Krycí list ZBV

Název a evidenční číslo Stavby: III/33312 Říčany, most ev.č. 33312-3	Číslo SO/PS / / číslo Změny SO/PS:	Číslo ZBV:
Číslo a název stavebního objektu/provozního souboru (SO/PS): SO 101 - SILNICE III/33312	101 / 1	1

Změnový list																																
Název a evidenční číslo Stavby: III/33312 Říčany, most ev.č. 33312-3 Název stavebního objektu/provozního souboru (SO/PS): SO 101 - SILNICE III/33312	Číslo SO/PS / / číslo Změny SO/PS: 101 / 1	Číslo ZBV: 1.3																														
Strany smlouvy o dílo č. S-1485/00066001/2021 na realizaci uvedené Stavby uzavřené dne 02.07.2021 (dále jen Smlouva): Objednatel: Krajská správa a údržba silnic Středočeského kraje, příspěvková organizace se sídlem Zborovská 81/11, 150 21 Praha 5, Smíchov Zhotovitel: 3K + TANNACO + BES, Most Říčany, Jiráskova 1519, 251 01 Říčany																																
<u>Přílohy Změnového listu:</u> <table><tr><td>1. Krycí list</td><td>1</td><td>počet listů</td></tr><tr><td>2. Změnový list</td><td>2</td><td>počet listů</td></tr><tr><td>3. Zápis o projednání ocenění soupisu prací</td><td>1</td><td>počet listů</td></tr><tr><td>4. Rozpis ocenění Změn položek</td><td>1</td><td>počet listů</t

VZOROVÝ PŘÍČNÝ ŘEZ – ČÁST 2

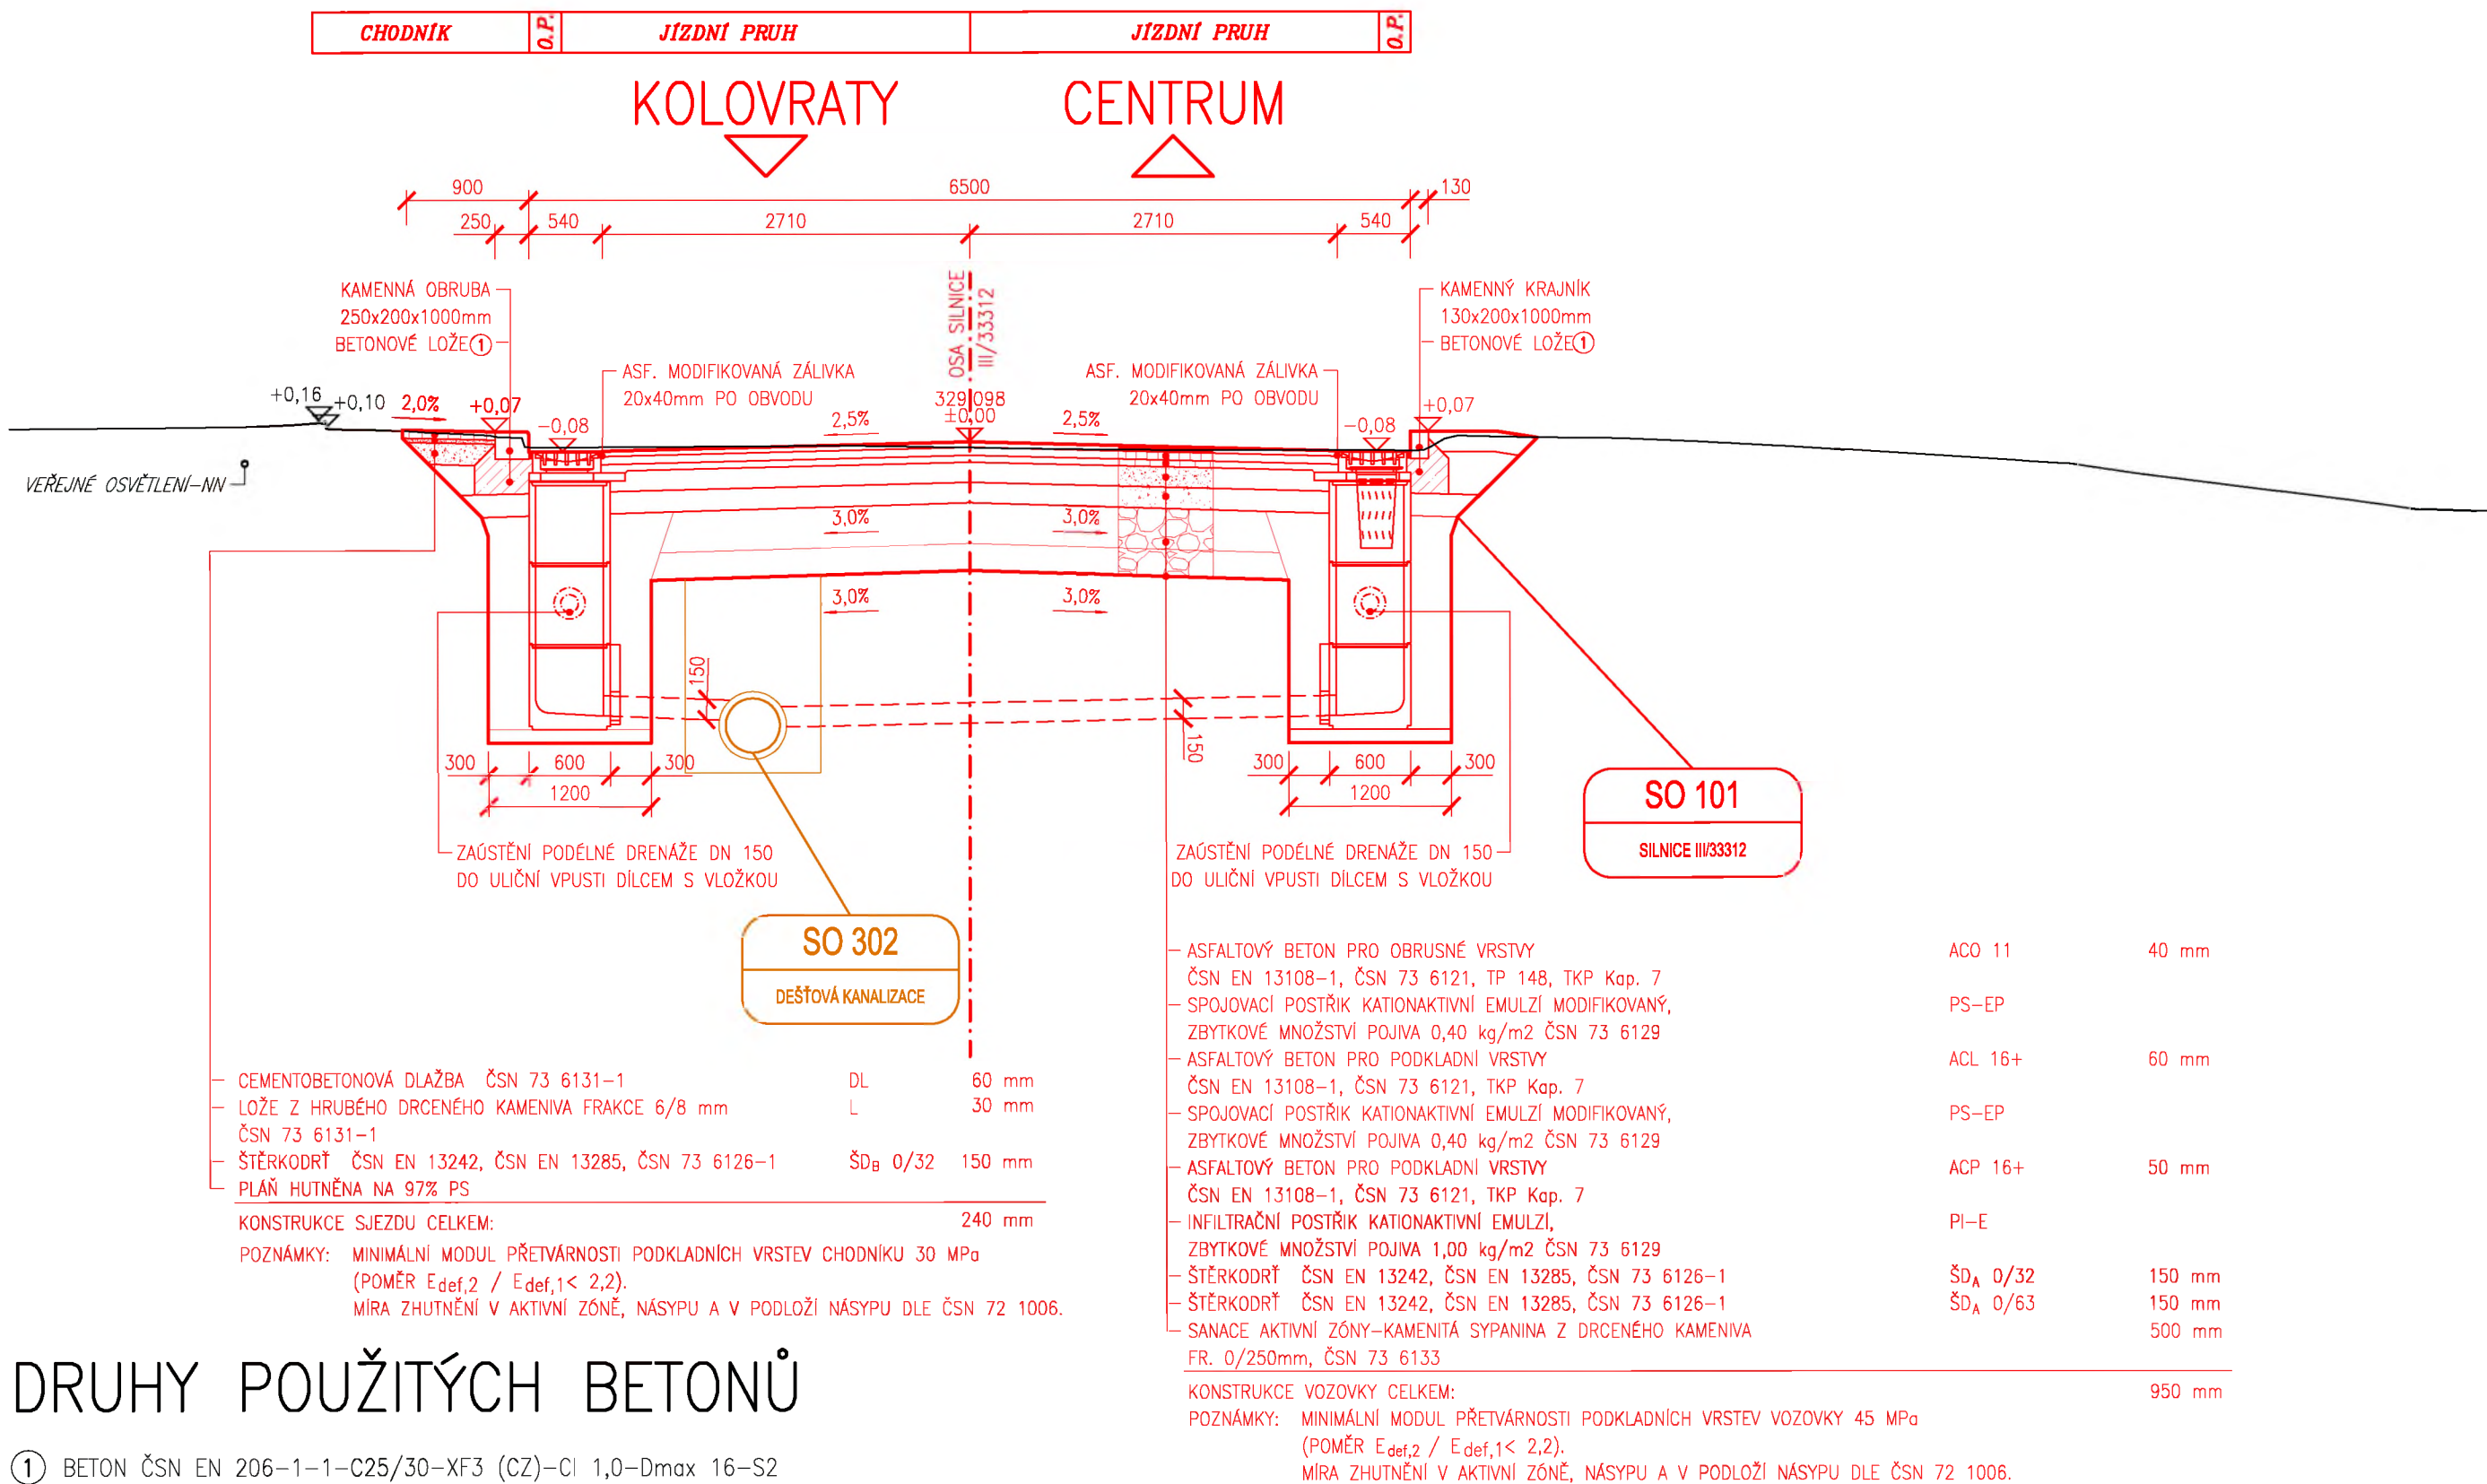
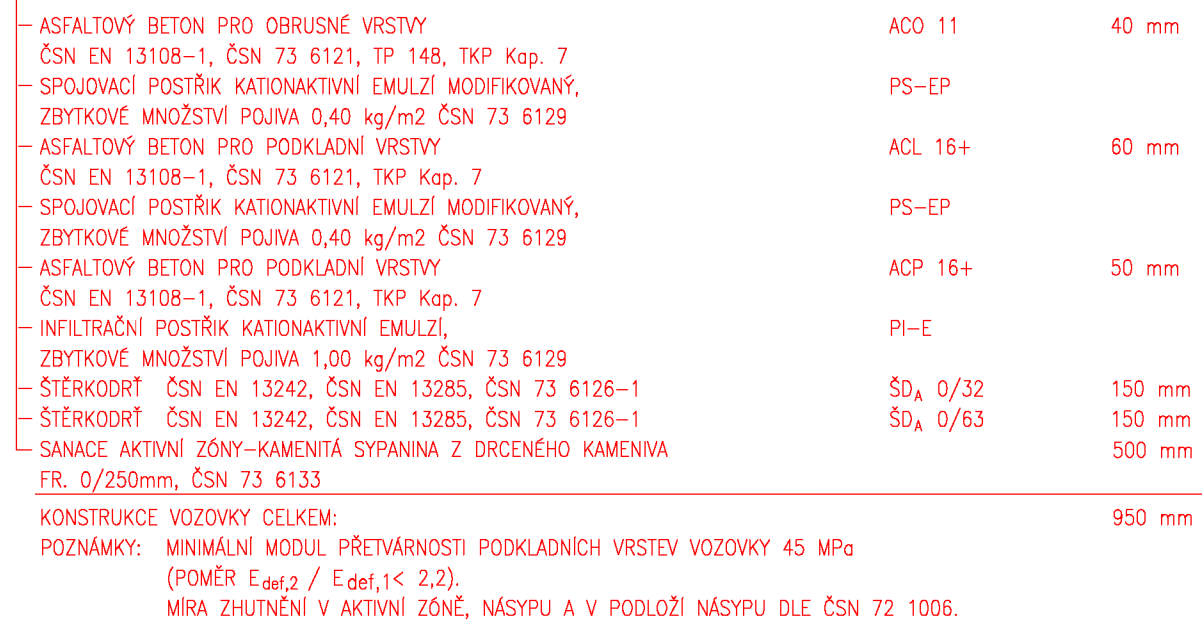
Obracím se na Vás s dotazem ohledně položky na pokládku žulových kostek do betonového lože na mostě a silnici směrem do centra města Říčany viz přiložená koordinační situace.

V soupise prací nemůžeme položku pro vybudování žulového krytu do betonového lože nikde najít – jak bylo z Vaší strany zamýšleno, nebo je to uvažováno v rámci nějaké položky?

Položka kód „113473 Odstranění krytu zpevněných ploch z dlažeb kostek včetně podkl,“
by měla být rozdělena na položky, dle plochy:
„113473 Odstranění krytu zpevněných ploch z dlažeb kostek včetně podkl,“
„587202 Předláždění krytu z drobných kostek“
a zrušena položka, která je součástí položky „587202“:
„45152.02 Podkladní a výplňové vrstvy z kameniva drceného“
